An- und Umbau des  
denkmalgeschützten Gebäudes zum  
Bürgerhaus

**BAUANTRAG**

ANSICHTEN AN  
SCHNITT A - A 0101

ANSICHT NORD

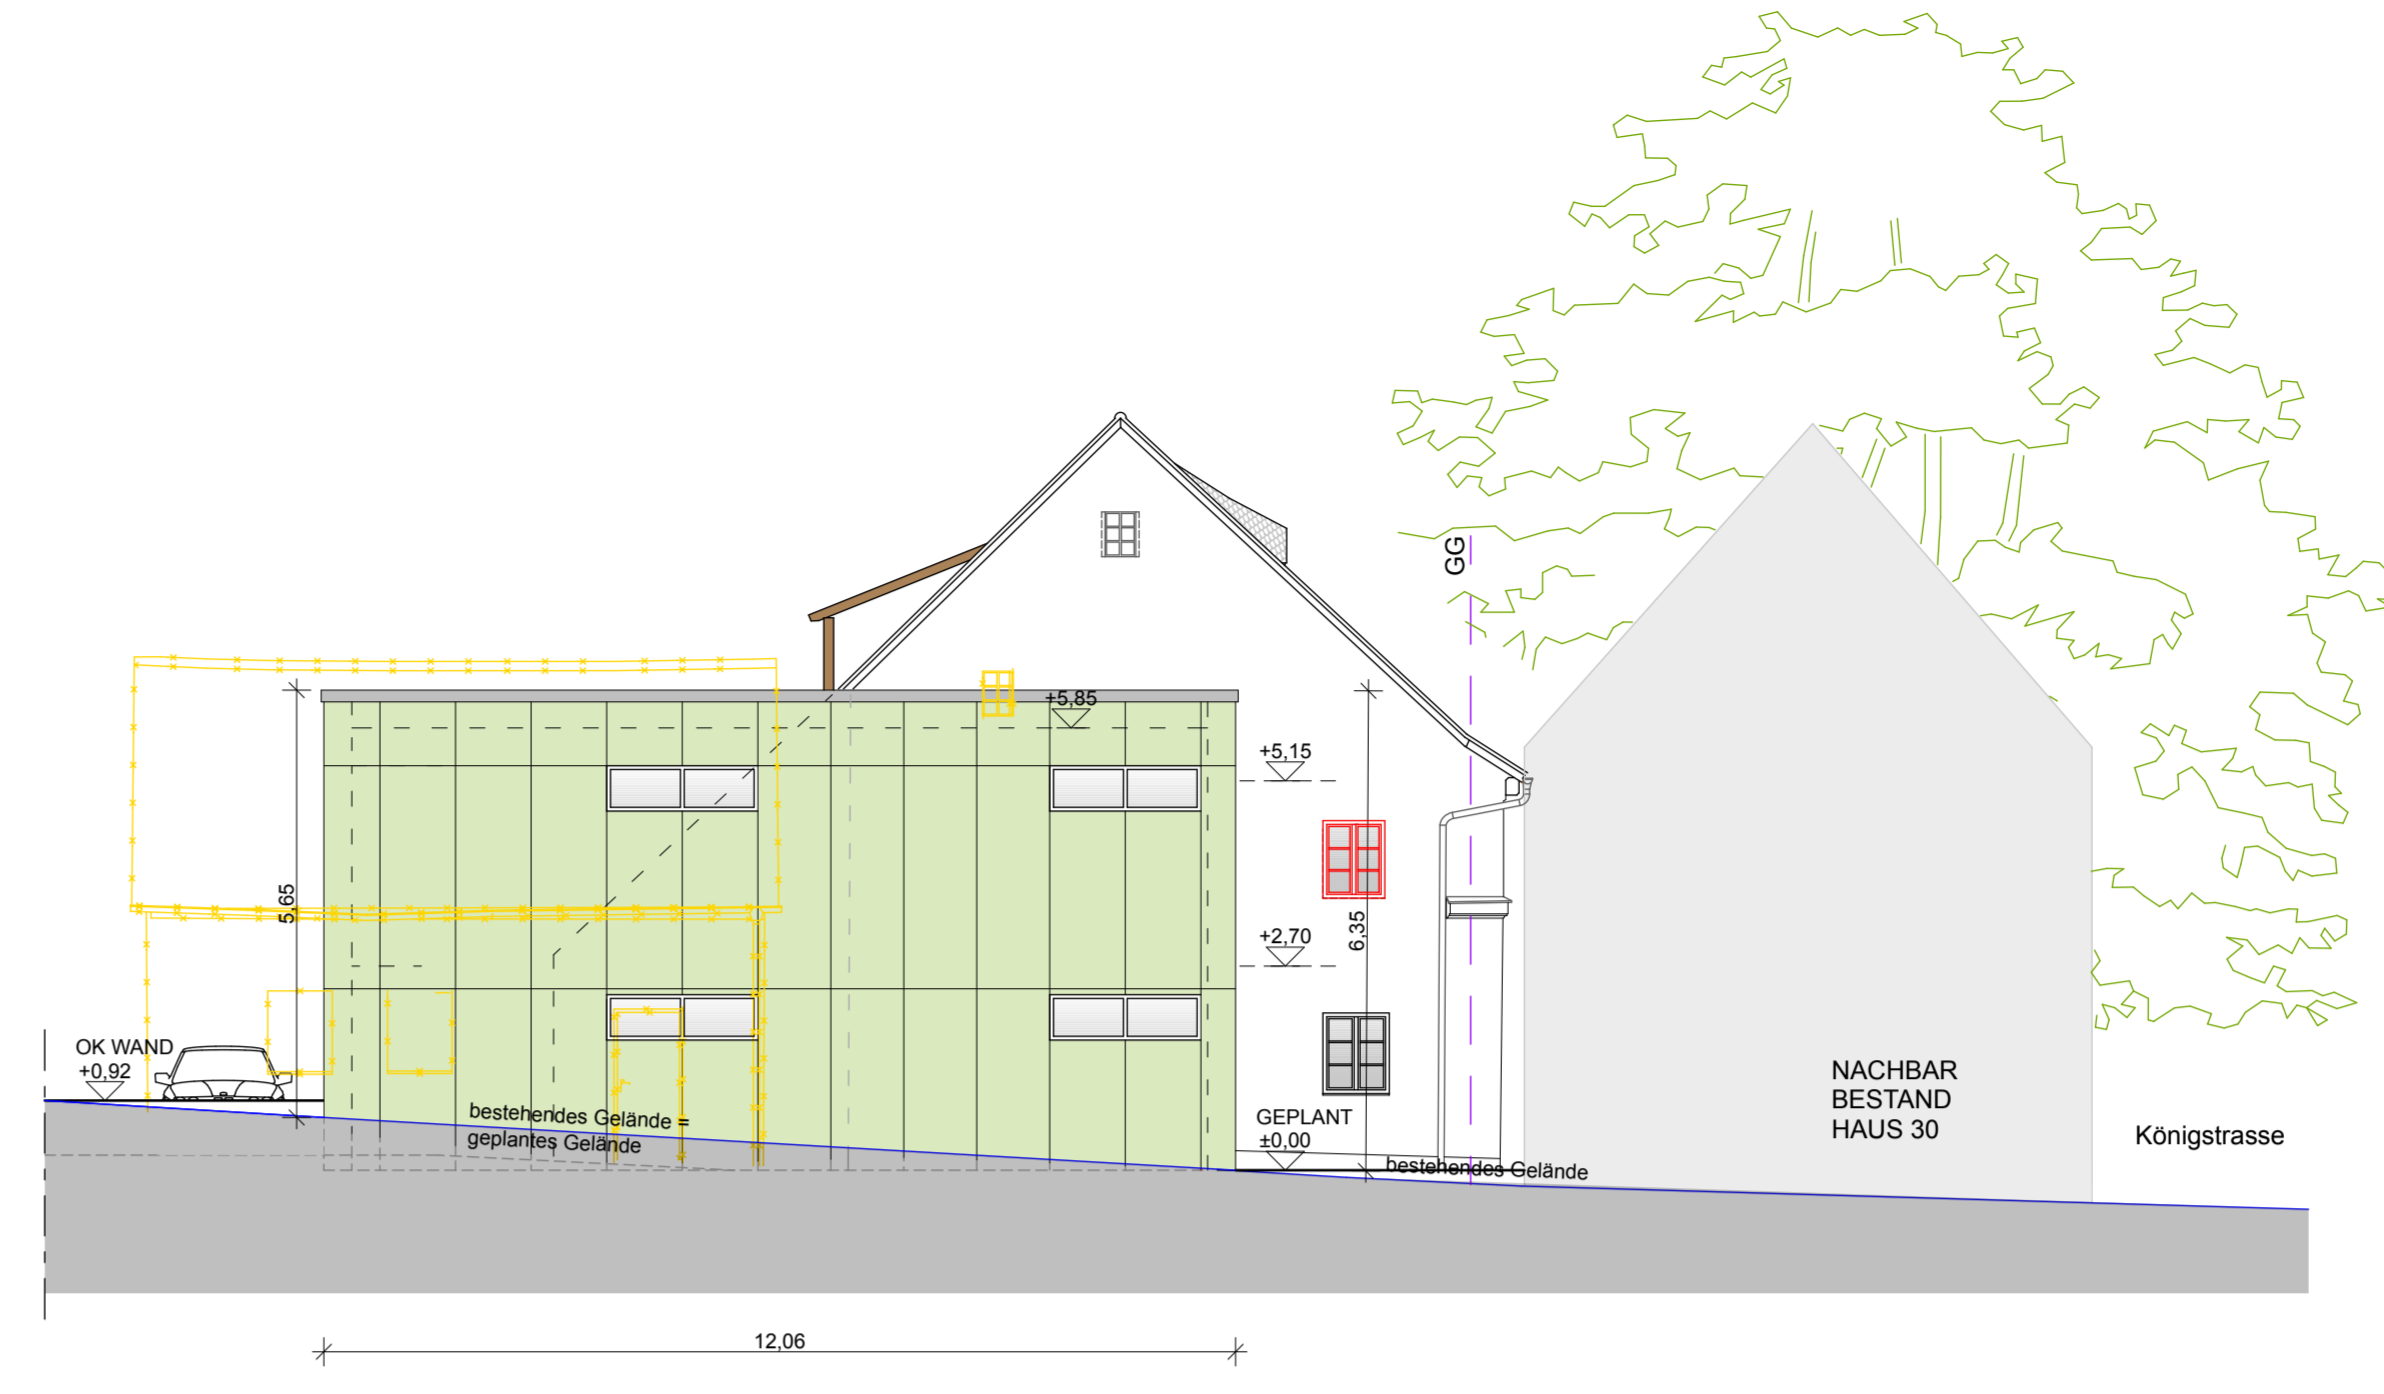
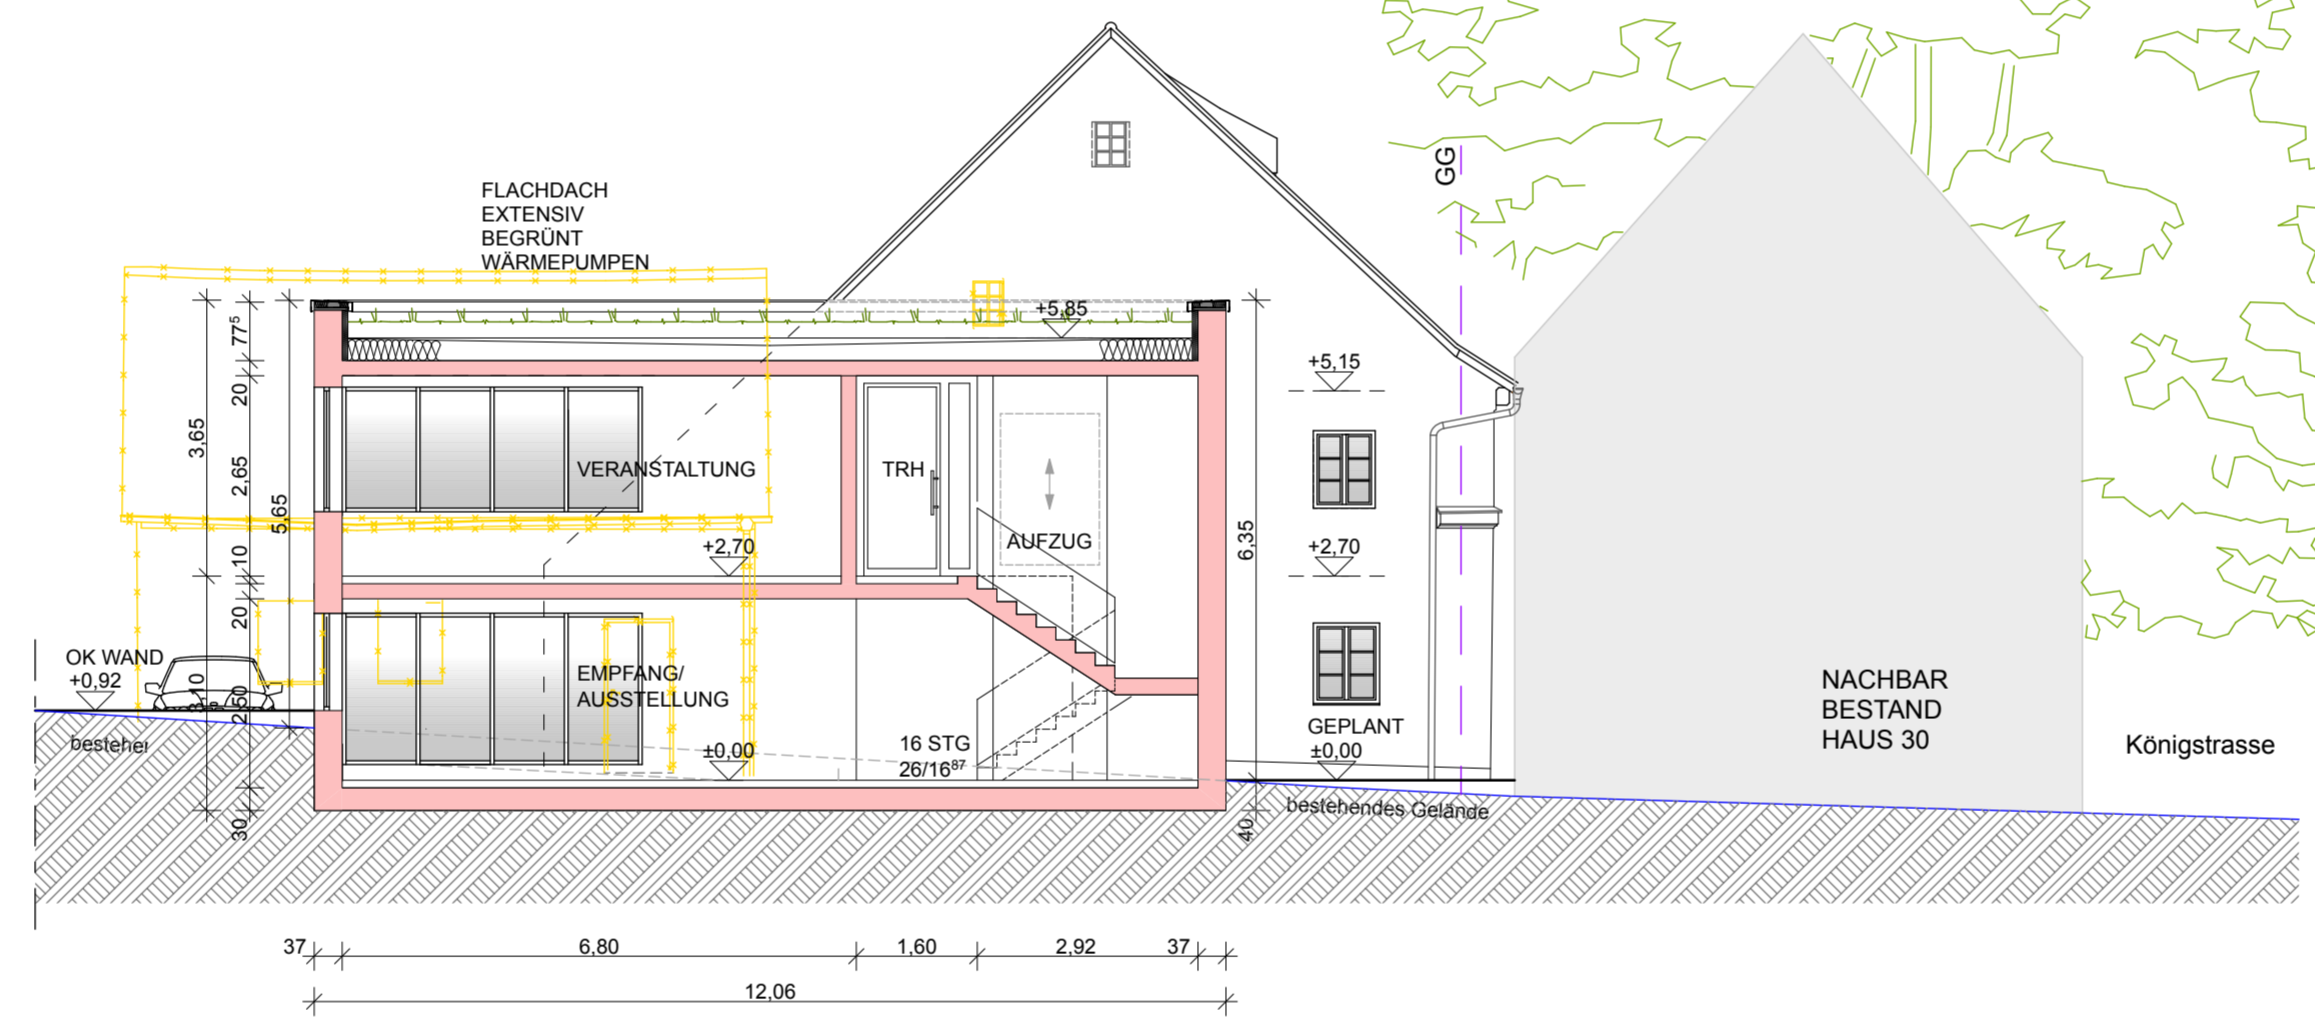
NR	DATUM	NA	ÄNDERUNGEN
1	20.02.2024		NORDANSICHT MIT
2			FLUCHTTREPPEN ERGÄNZT
3			
4			
5

**ERDGESCHOSS**      0101

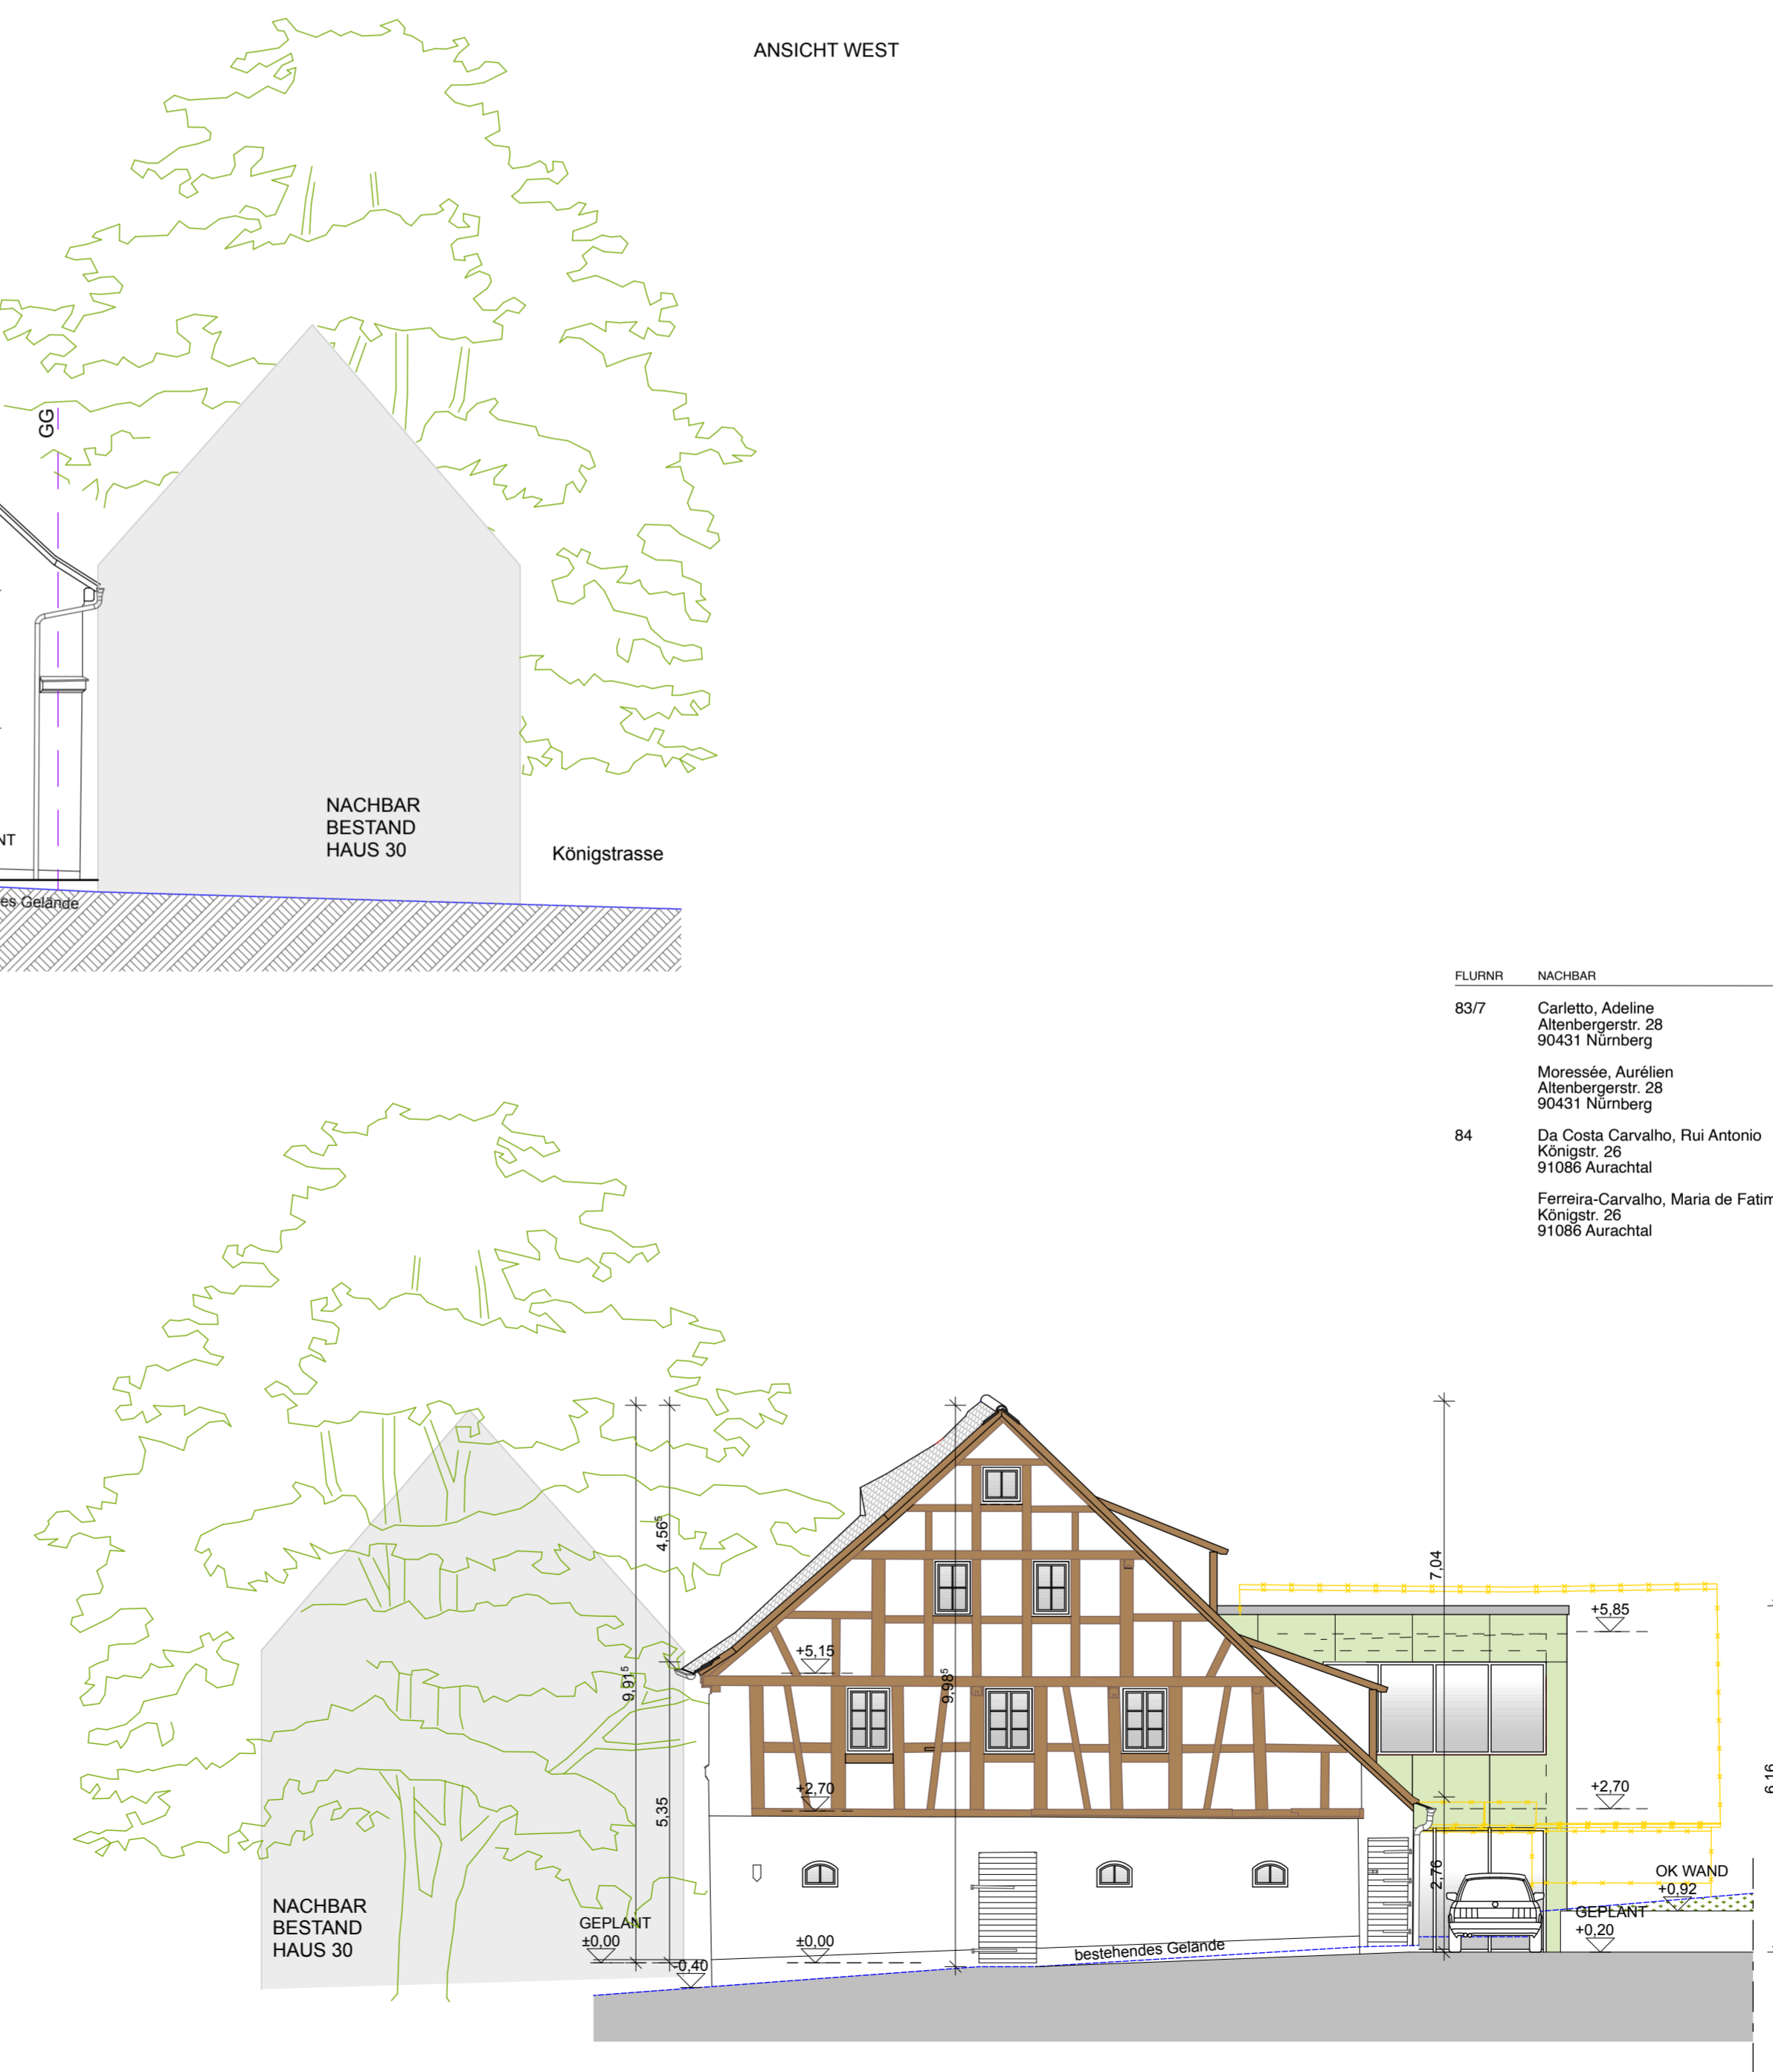
NR	DATUM	NA	ÄNDERUNGEN
1	20.02.2024	2.	RETTUNGSWEG
2			
3			
4			
5
